4 - 1	リヤサスペンション
-------	-----------

■ : 変更個所

(1) ステアリングタイロッド

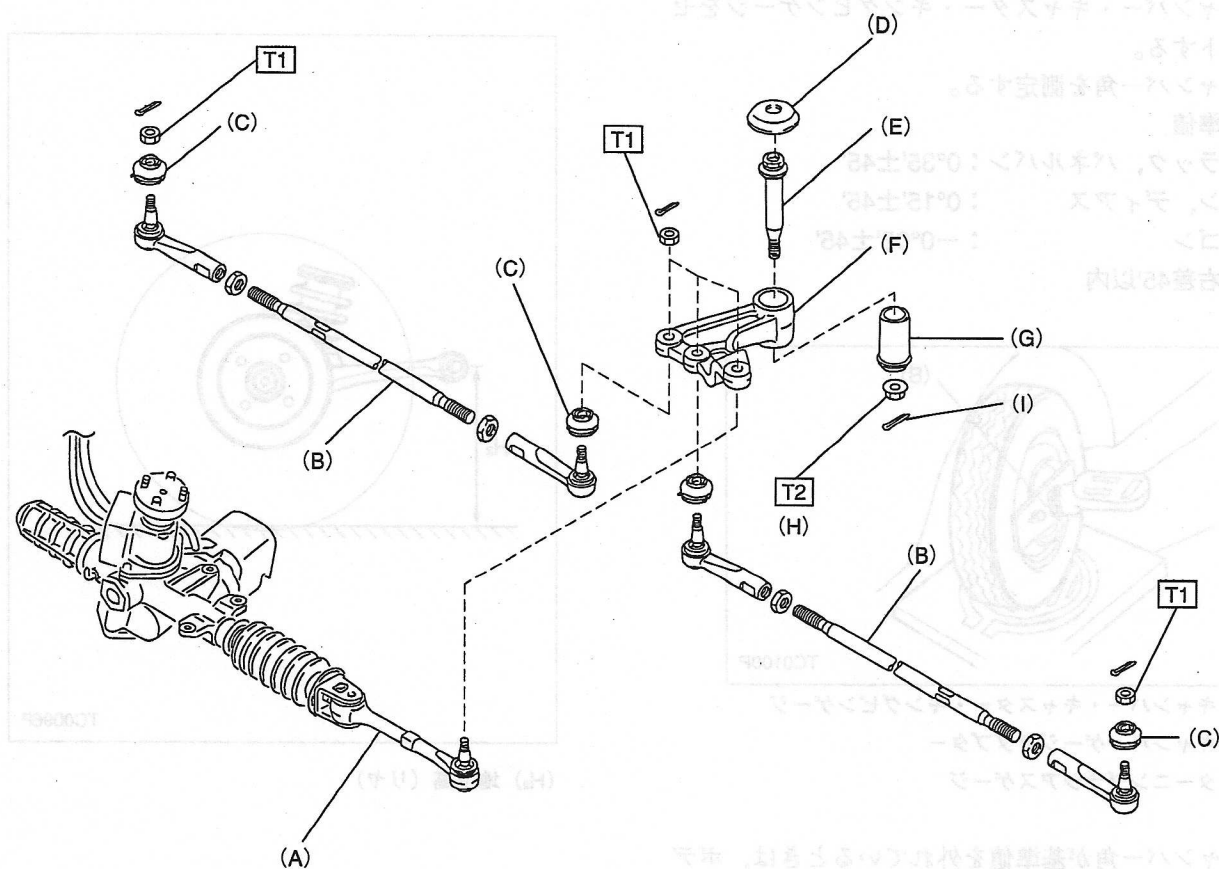
センターレバーピンの締結構造およびナットの締付けトルクを変更した。

T1: 24.5~30N・m {2.45~3.0kgf・m}

T2: 66±10N・m {6.8±1.0kgf・m}
